Ref.: Resposta ao Parecer nº 021/2025 do EIV Renovatio Residencial – 4ª Análise.

Cumprimentando-os cordialmente, vimos por meio deste, informar as respostas da 4ª análise referente ao Parecer nº 021/2025, sob Protocolo 1Doc nº 19.369/2024, acerca do Edifício Renovatio Residencial, para que possamos dar continuidade ao processo de EIV do empreendimento.

Figura 1. Detalhe do projeto do subsolo indicando a área de contenção provisória que avança sobre o recuo frontal.

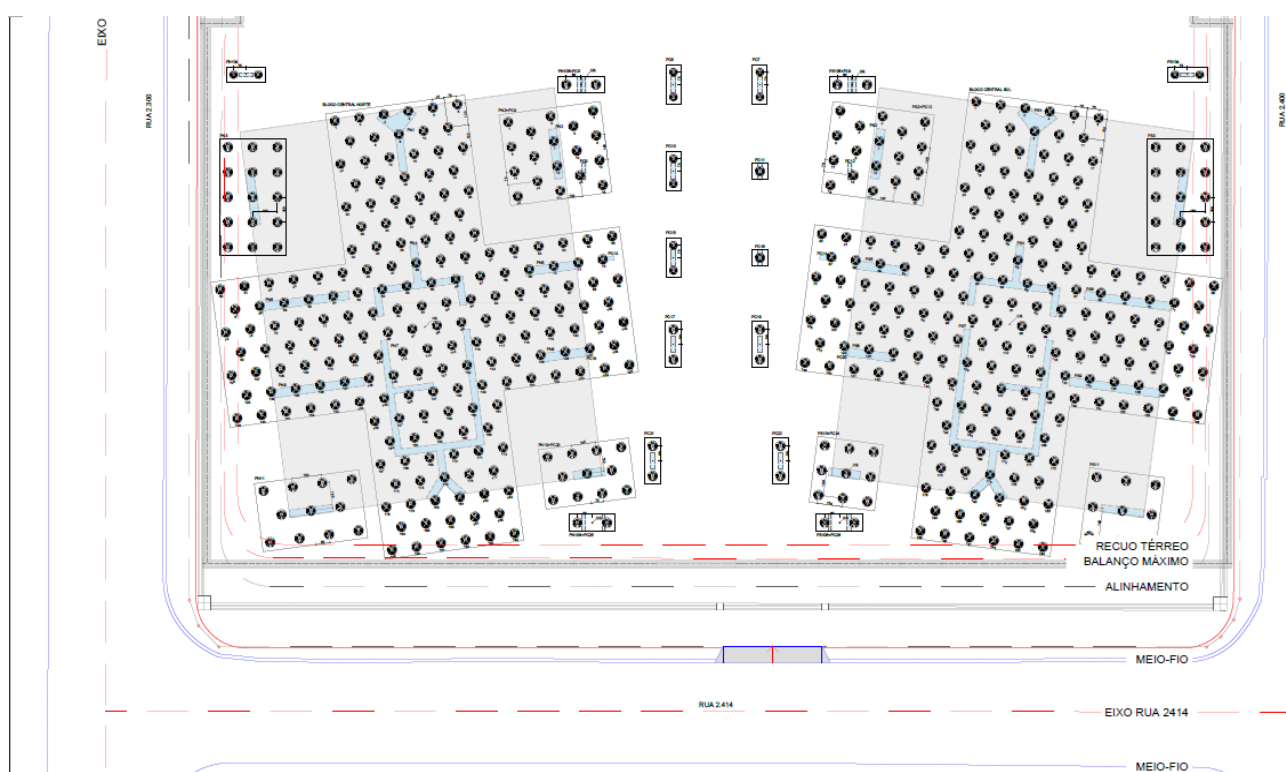
4ª consideração da CEIV: O projeto das fundações, integrante do novo Anexo C.2, e também nas Figuras 50 e 51 do EIV, indica “parede guia” / “parede diafragma” e blocos das fundações. A CEIV solicita que sejam demonstrados a posição dos alinhamentos oficiais e dos recuos frontais, com a inserção das

respectivas medidas/cotas. Observar que a legislação municipal não permite edificação no recuo frontal (art. 63, §1º, da Lei Municipal n. 2.794/2008);

4ª consideração da CEIV: O projeto das fundações, integrante do novo Anexo C.2, e também nas Figuras 50 e 51 do EIV, indicam “paredes guias” / “parede diafragma” e blocos das fundações. A CEIV solicita que sejam demonstrados a posição dos alinhamentos oficiais e dos recuos frontais, com a inserção das respectivas medidas/cotas. Observar que a legislação municipal não permite edificação no recuo frontal (art. 63, §1º, da Lei Municipal n. 2.794/2008). Além disso, a CEIV entende que as previsões contidas como Notas Gerais de Contenção, na área de selo da prancha 1/3 do projeto das fundações, deverá ser incluída no EIV como medidas mitigatórias;

Conforme a legislação municipal (art. 63, §1º da Lei nº 2.794/2008), o pavimento subsolo encontra-se dentro das áreas de recuo frontal exigidas pelo Município. Contudo, para a execução da contenção necessária à escavação dos blocos de fundação, torna-se indispensável realizar uma contenção provisória do volume de solo que avança sobre a faixa de recuo frontal. Essa medida é fundamental para garantir a estabilidade da área e permitir a adequada execução das escavações dos blocos de fundação do empreendimento.

A seguir, apresentamos o comparativo entre o **Projeto de Fundações** e o **Projeto do Subsolo**, a fim de demonstrar a diferença entre a solução prevista em projeto e a situação executiva, bem como a necessidade da contenção provisória:

Figura 2. Detalhamento do projeto do subsolo demonstrando o atendimento integral ao recuo frontal previsto na legislação municipal.

O projeto de fundações e contenções atualizado está apresentado no Anexo C.2.
